지적사항 처리결과

물관리사업소

2004년도 행정사무조사 지적사항 처리결과 목록

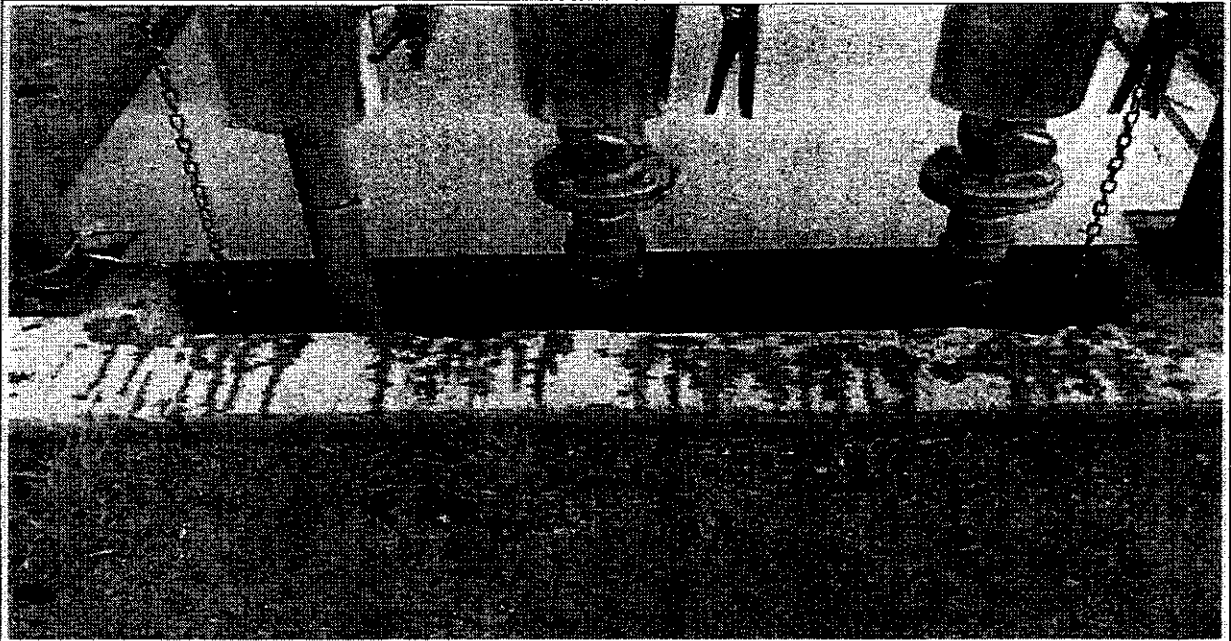
구분	시정	회기	92회	처리부서	물정책과	처리결과	추진중
<div> <div>□ 시정 및 건의사항</div> <div> <div>[호암지 오염하천정화사업 정비철저]</div> <ul style="list-style-type: none"> ○ 호암지 수변습지의 물넘이 석축 높이를 상향조정하여 유입수의 유출입을 방지하기 바람 </div> </div>							
<div> <div>□ 처리결과 또는 조치계획</div> <div> <div>[수변습지 현황]</div> <ul style="list-style-type: none"> ○ 면 적 : 3,478m² ○ 평균수심 : 0.3m ○ 제방길이 : 240m ○ 습지 물넘이 : 3개소 (L=10.5m) ○ 습지식물 : 꽃창포외 21종 ○ 역 할 <ul style="list-style-type: none"> - 주변에서 유입되는 노면배수의 비점오염원 처리 - 사면침식방지와 초기강우의 처리 - 친수기능 및 수중생태계 복원 <div>[지적사항 검토]</div> <ul style="list-style-type: none"> ○ 유입수 앞 물넘이는 홍수시 침수 및 세굴방지 목적이나 현재 호암지 만수위(EL=90)와 높이가 같아 유입수가 바로 호암지로 유입 가능하므로 석축높이 조정 필요 ○ 호암지 만수위시 수변습지내 물의 정체로 인한 용존산소 부족으로 인한 수질오염 우려로 양옆 물넘이를 추가설치 및 높이를 조정하여 저수지물과의 소통으로 용존산소량 증대 필요 <div>[조치계획]</div> <ul style="list-style-type: none"> ○ 중앙 습지 물넘이 높이 조정(EL=90.30) ○ 습지 물넘이 2개소 추가 (L=10.0m) ○ 수생식물 식재 : 1식 ○ 소요사업비 : 10,000천원(당초예산 확보) ○ 물넘이 시설은 농번기(호암지 저수위시) 공사 추진예정 </div> </div>

□ 미륵리 마을공동오수처리시설

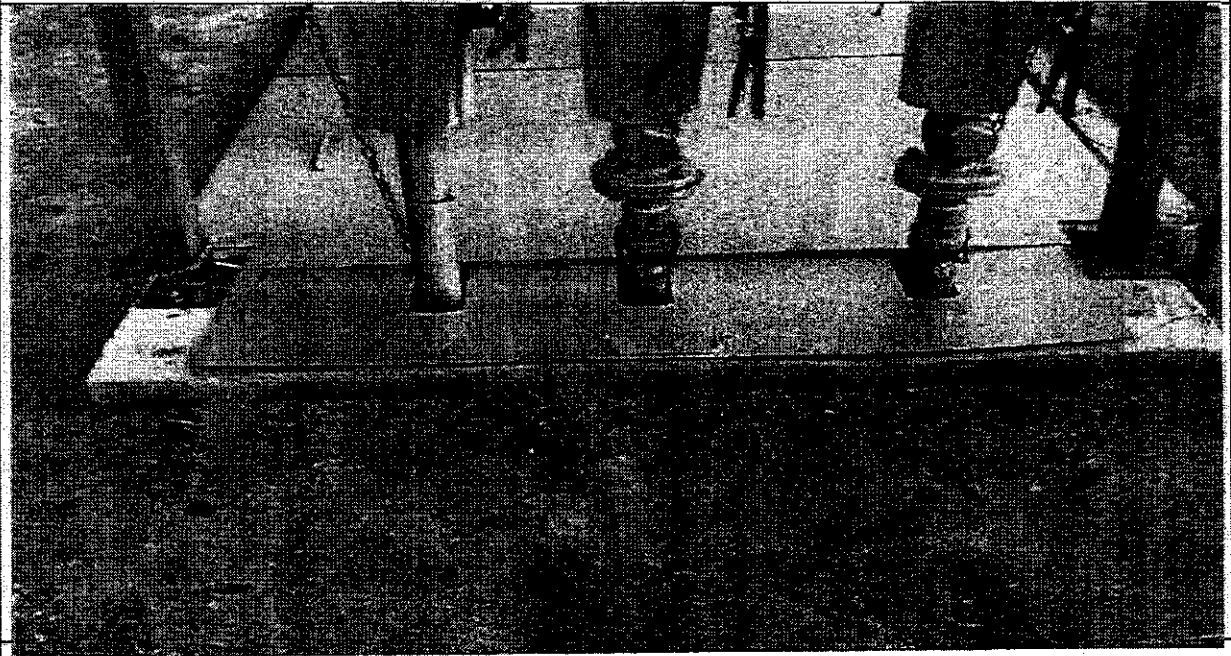
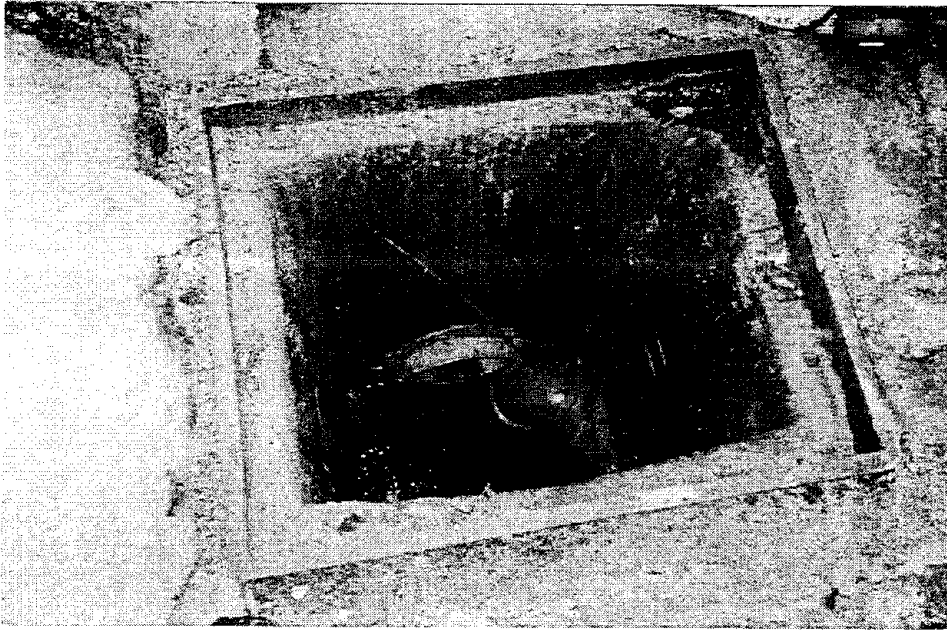
구분	시정	회기	92회	처리부서	물정책과	처리결과	완 료
<div data-bbox="154 446 557 495" data-label="Section-Header"> <h3>□ 시정 및 건의사항</h3> </div> <div data-bbox="180 528 1161 577" data-label="Section-Header"> <h4>[미륵리 공동오수처리시설 유량조정조 덮개시설 보완]</h4> </div> <div data-bbox="185 583 1350 681" data-label="List-Group"> <ul style="list-style-type: none"> ○ 미륵리 공동오수처리시설의 유량조정조 덮개시설을 배관이 설치된 곳까지 연장 설치하여 악취발산이 저감되도록 조치하기 바람 </div> <div data-bbox="177 712 1038 760" data-label="Section-Header"> <h4>[미륵리 공동오수처리시설 오수받이 배관 보완]</h4> </div> <div data-bbox="185 767 1329 917" data-label="List-Group"> <ul style="list-style-type: none"> ○ 미륵리 공동오수처리시설 설치공사시 주택에 설치된 일부 오수받이내 유입 및 방류배관 높낮이가 일정치 않아 악취 유입의 우려가 있으니 보완하기 바람 </div>							
<div data-bbox="151 1013 676 1061" data-label="Section-Header"> <h3>□ 처리결과 또는 조치계획</h3> </div> <div data-bbox="173 1097 1002 1488" data-label="List-Group"> <ul style="list-style-type: none"> ○ 유량조정조 덮개 보완 완료(증빙사진 : 붙임) ○ 오수받이내 배관 보완 완료(증빙사진 : 붙임) <ul style="list-style-type: none"> - 총 오수받이 설치수 : 46개소 - 전수 조사결과 불량설치 배관 : 3개소 <ul style="list-style-type: none"> · 엘보 교체설치 : 1개소 · 방류구에 직접 연결된 엘보 교정 : 1개소 · 삐뚤어진 엘보 교정 : 1개소 </div>

유량조정조 덮개 설치전

유량조정조 덮개 설치후

□ 미륵리 오수받이 배관(김성원 씨댁)

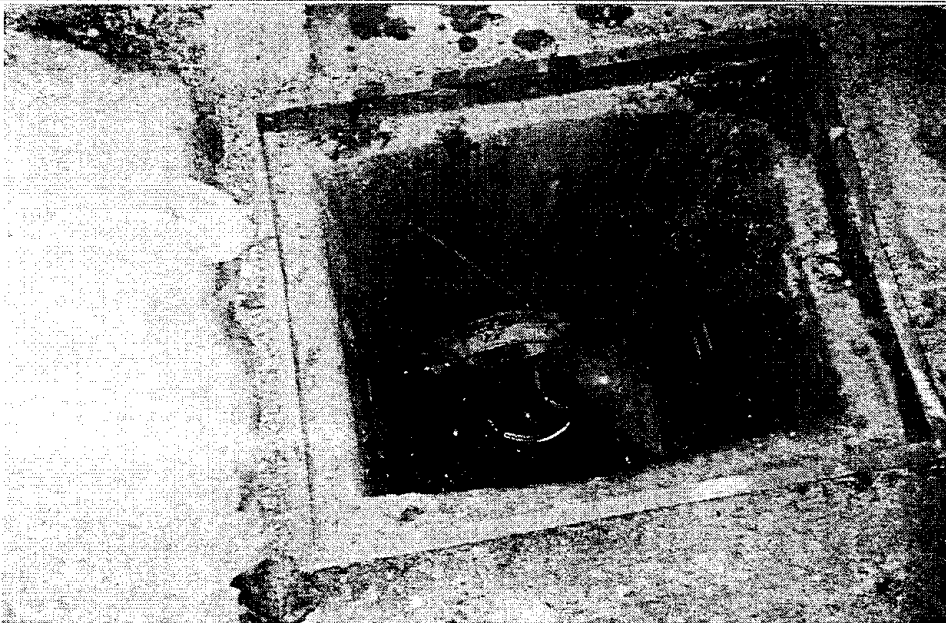
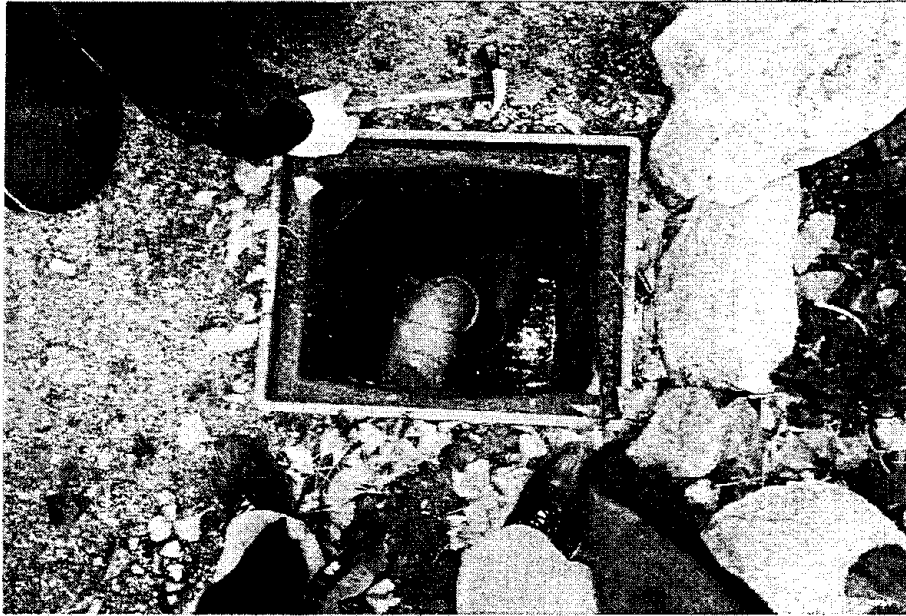
보수전(엘보 길이가 짧아 배관이 물위에 뜬 상태)

보수후(엘보길이를 연장 설치하여 배관이 물속에 잠긴 상태)

□ 미륵리 오수받이 배관(윤철형 씨댁)

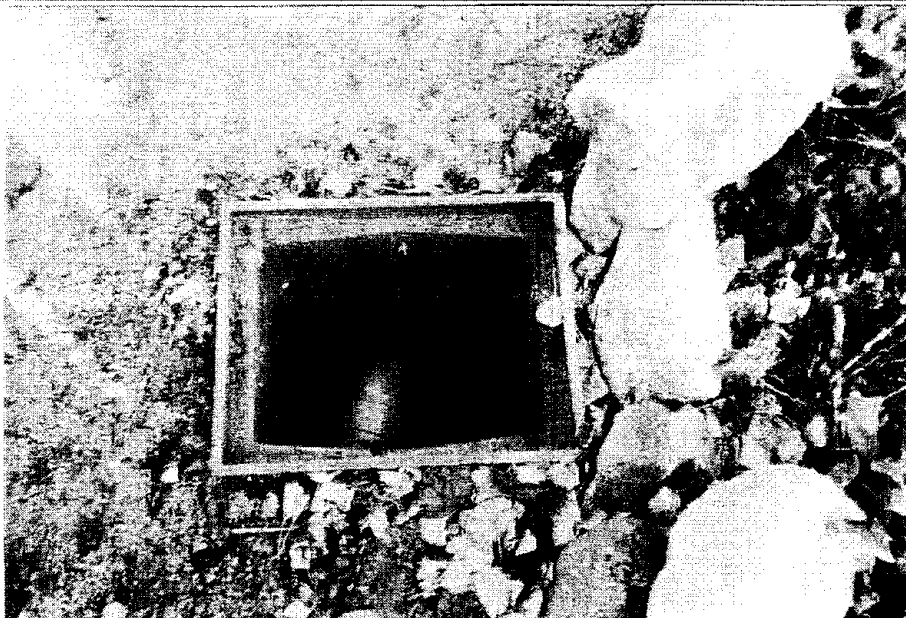
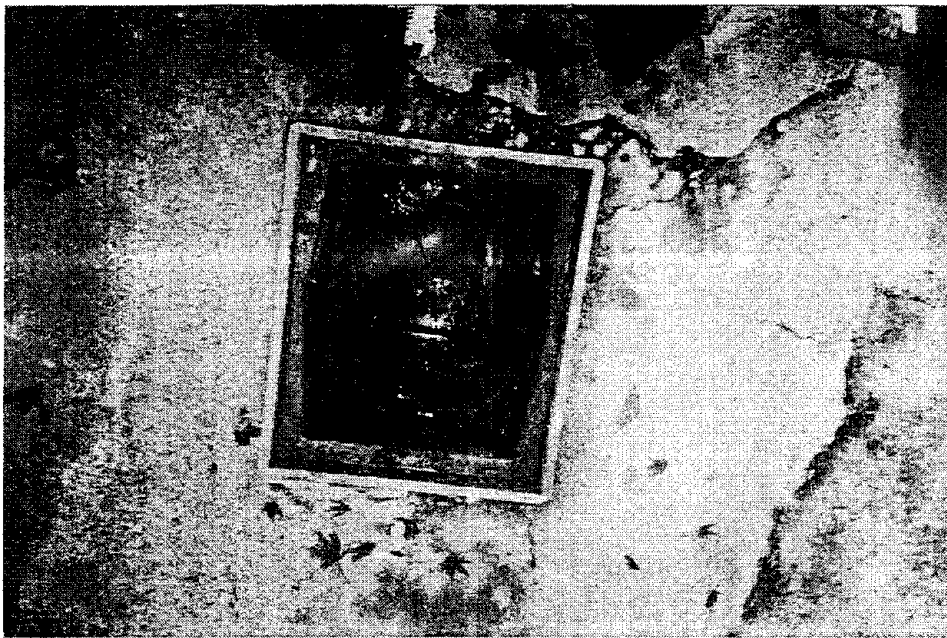
보수전(엘보를 방류구에 직접 연결한 상태)

보수후(엘보 1개를 제거하여 배관이 물속에 잠긴 상태)

□ 미륵리 오수받이 배관(양재영 씨댁)

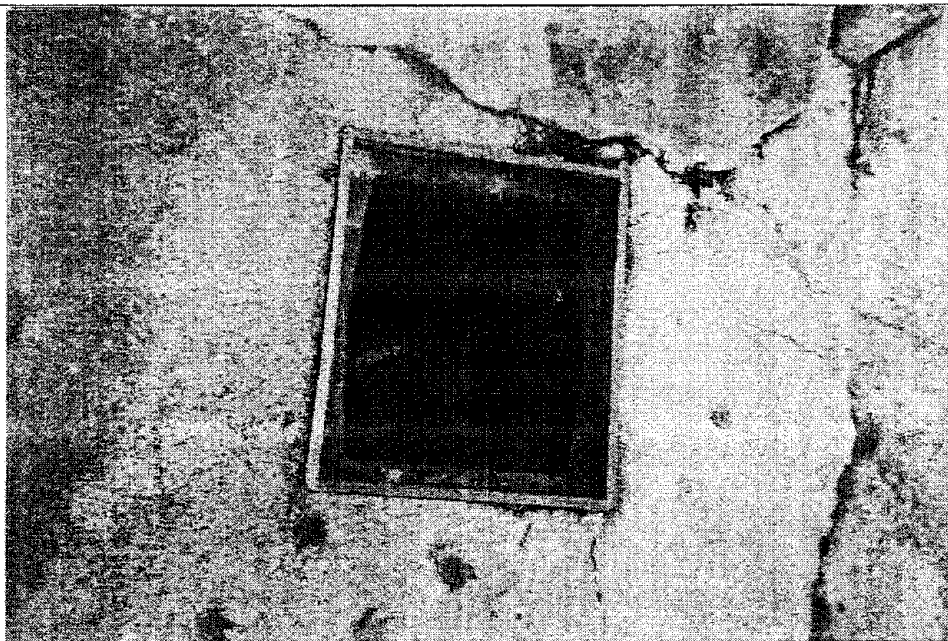
보수전(엘보가 빠뜨어져 배관이 물위에 뜬 상태)

보수후(엘보를 바로잡아 배관이 물속에 잠긴 상태)
